Si inviano le osservazioni relative a: impianto eolico industriale con impianto di accumulo e opere connesse denominato "Poggio del Mulino", della potenza complessiva di 46,2 MW, sito in Valentano (VT) e Latera (VT).

ID: Codice procedura (ID\_VIP/ID\_MATTM) 10099.

Comitato Ambiente e Salute Tuscia

**Progetto per la realizzazione e l'esercizio di un impianto eolico industriale con impianto di accumulo e delle opere connesse denominato "Poggio del Mulino", della potenza complessiva di 46,2 MW, sito in Valentano (VT) e Latera (VT).**

**Immagine n. 1. Cartografia del nuovo vincolo "Ambito paesaggistico, geologico e geomorfologico dell'orlo della caldera di Latera e delle sue pendici interessate dai centri eruttivi periferici" in cui ricade l'impianto eolico "Poggio del Mulino".**

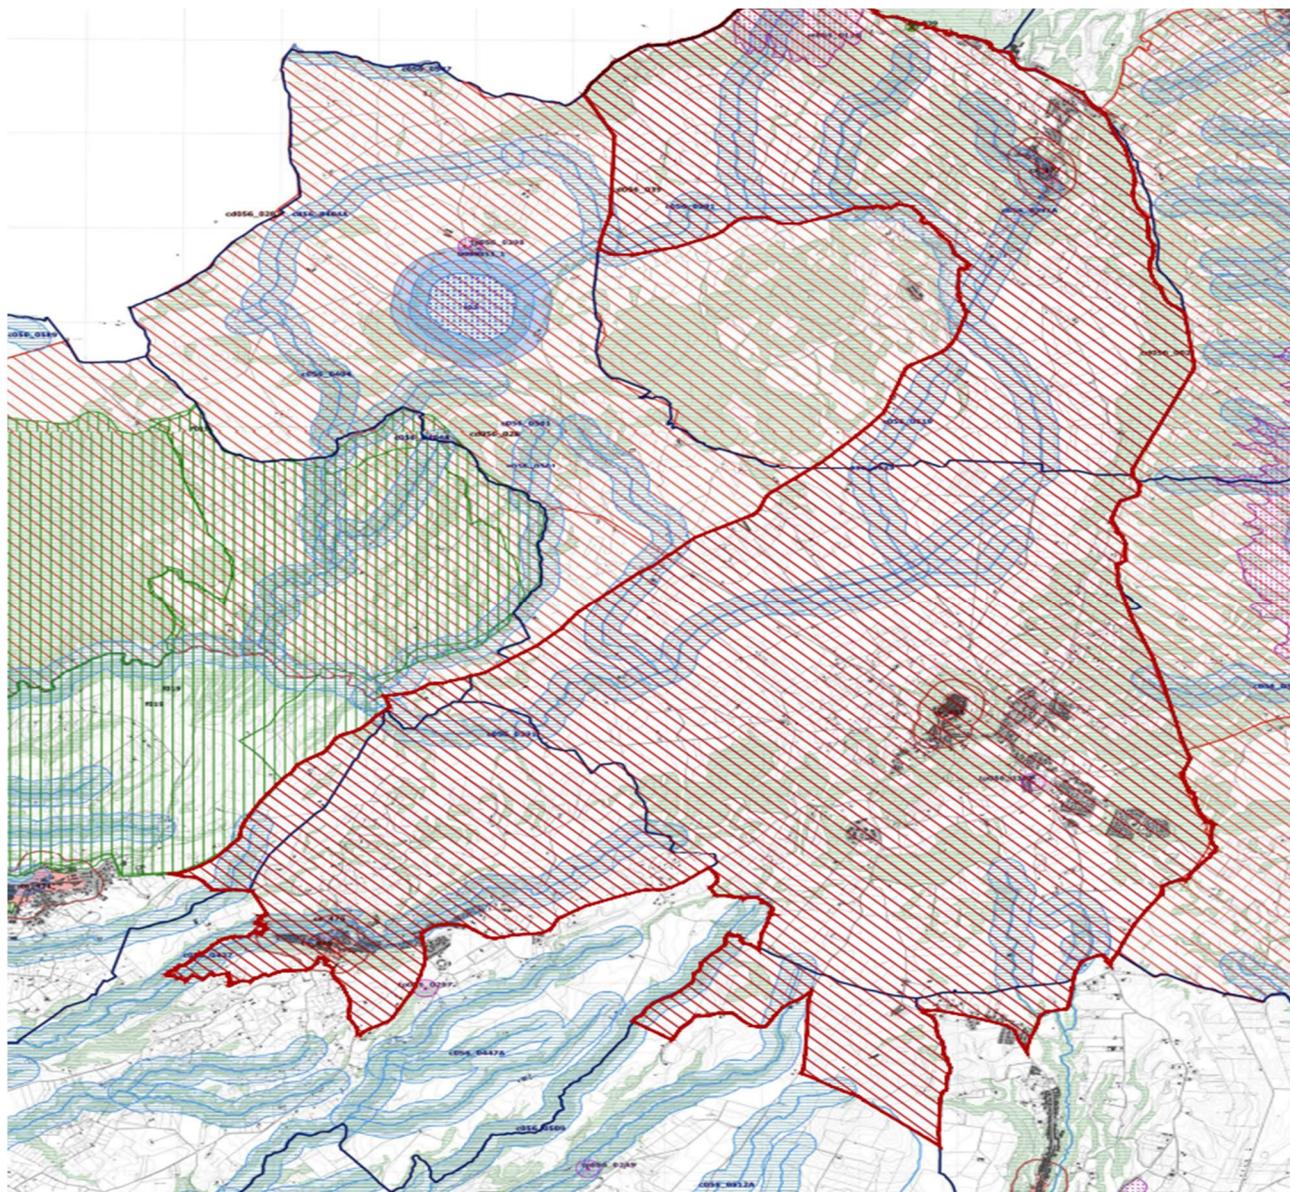
Come è illustrato nell'immagine si ribadisce che l'impianto eolico "Poggio del Mulino" ricade **completamente** all'interno del perimetro di questo nuovo vincolo di notevole interesse pubblico e quindi come affermato dal Consiglio di Stato nelle sentenze citate, l'impianto è insediato in area non idonea ai sensi dell'art. 20 comma 8 lettera c quater del D.Lgs. n. 199/2021 e ss.mm.ii. Si evidenzia inoltre che il Vincolo dell'Orlo della Caldera di Latera ha cucito insieme i due vincoli enunciati e già esistenti della Conca del Lago di Bolsena (D.M. 24.10.1960 e D.M. 22.05.1985) e la Conca del lago di Mezzano e

**Per illustrare la posizione dei sette aerogeneratori all’interno del perimetro del vincolo dell’*“Ambito paesaggistico, geologico e geomorfologico dell’orlo della caldera di Latera..”* si produce apposita cartografia.**

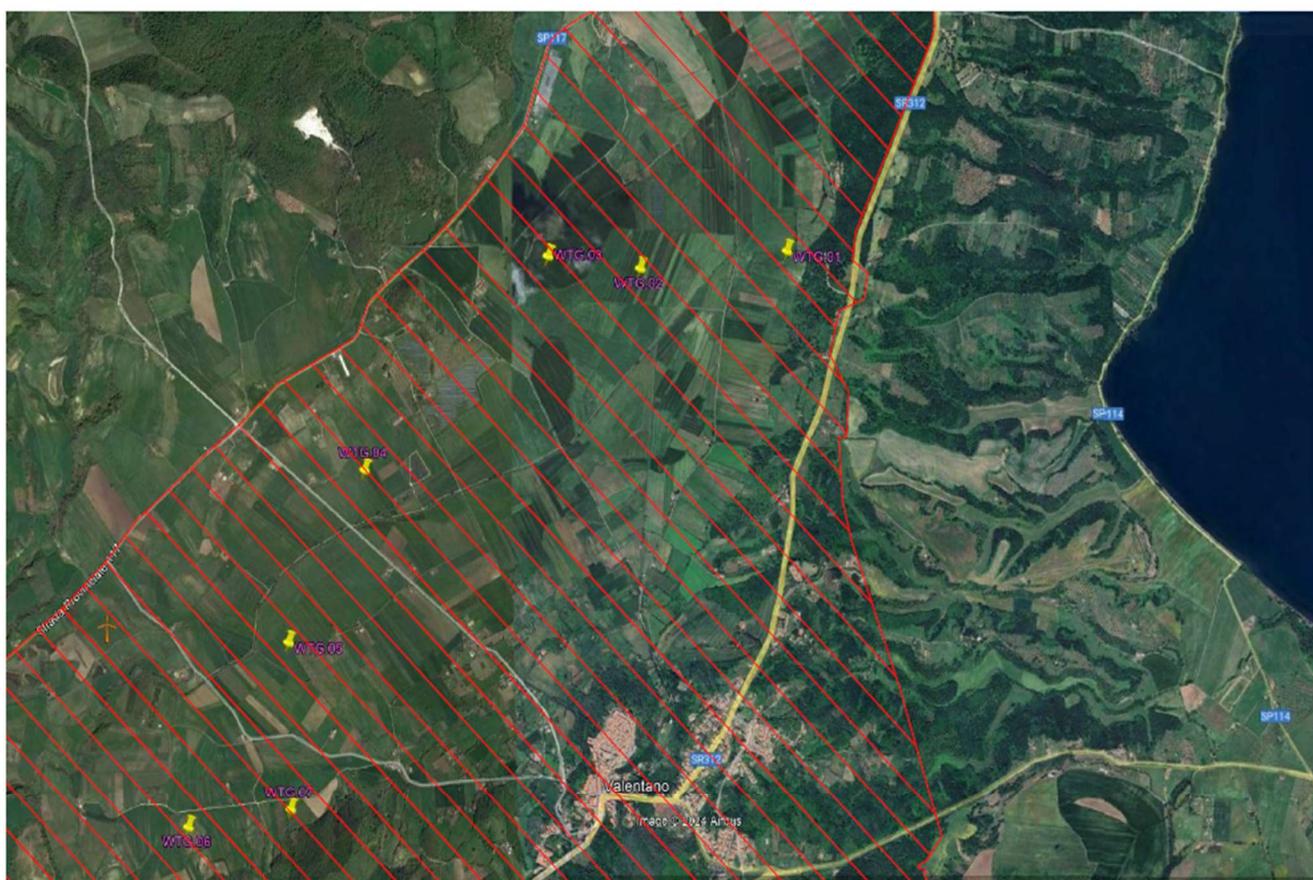
territorio circostante (DM 22.05.1976 “*Conca del Lago di Mezzano e territorio circostante*” e DM 22.05.1984 “*Selva del Lamone*”) testimoniando se ce ne fosse stato ancora bisogno il notevole pregio paesaggistico di tutta l’area. Pregio paesaggistico arricchito dal valore naturalistico della confinante Riserva Naturale della Selva del Lamone con la sua Area Contigua e i vari siti Natura 2000 e le due aree di importanza internazionale per gli uccelli, IBA 099 Lago di Bolsena e la 012 Selva del Lamone. Da non dimenticare che la Caldera di Latera dove insisterebbe l’impianto è una zona molto ricca di siti archeologici. Inoltre, si segnala anche l’impatto sulle tradizioni agroalimentari con la zona dell’olio extravergine di oliva DOP Canino e del Pecorino Toscano DOP e altri pregiati prodotti tipici locali del Biodistretto del Lago di Bolsena.

A tale proposito si riportano in cartografia gli impatti dei sette aerogeneratori nelle fasce di rispetto di 3 km dal Centro Storico di Valentano, da altri Beni Culturali di interesse culturale dichiarato. **MAPP** *n. 1.*

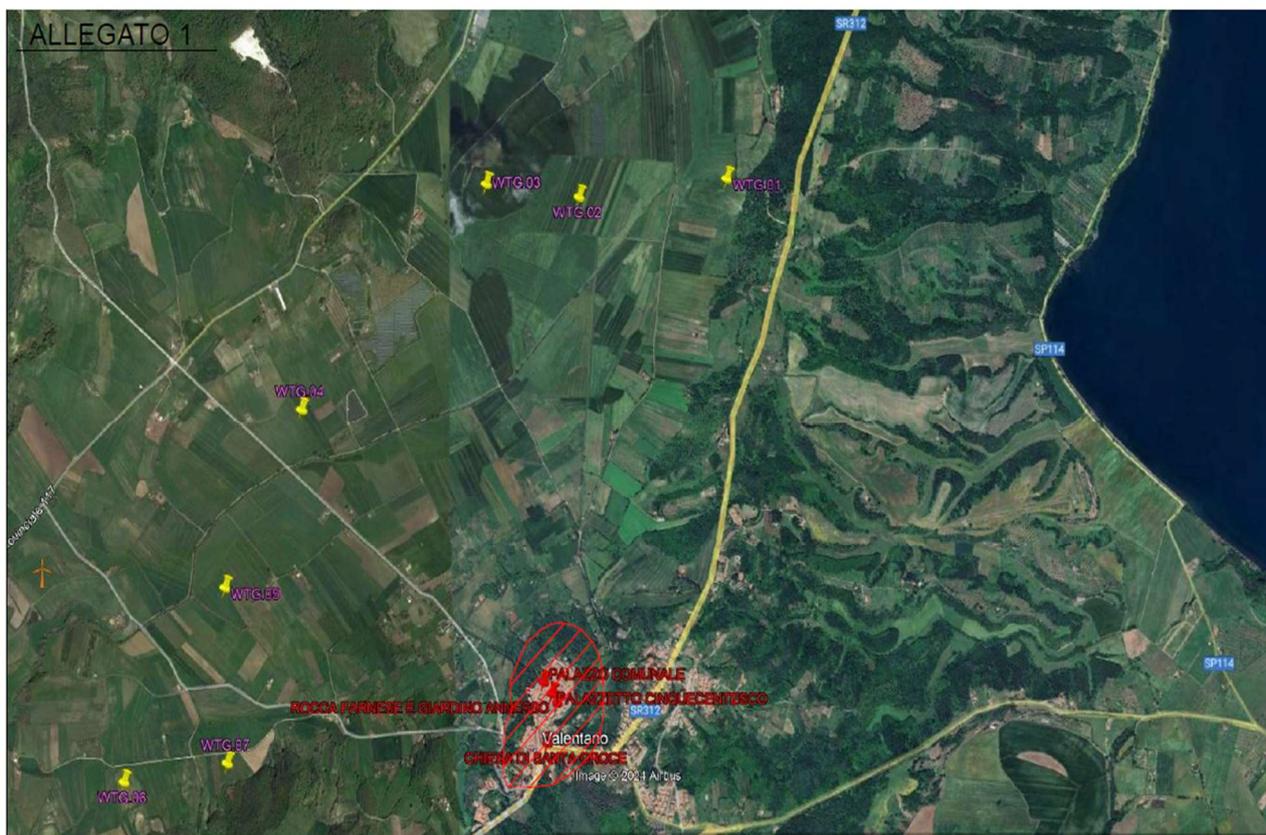
Nel caso dell'impianto eolico "Poggio del Mulino" si può dire che le raccomandazioni presenti nelle normative nazionali riportate non siano state assolutamente ascoltate considerando che l'impianto addirittura è stato progettato direttamente all'interno del perimetro di un bene paesaggistico di notevole interesse pubblico e nelle fasce di rispetto di altri due beni di notevole interesse pubblico le Conche dei laghi di Bolsena e di Mezzano nonché dei Beni culturali rappresentati dal Centro Storico di Valentano ed altri beni di dichiarato interesse culturale. E'per questo motivo che ha un'altissima probabilità di ricevere un rifiuto dell'autorizzazione visto che si trova al centro di un'ampia area vincolata per il suo notevole interesse pubblico.
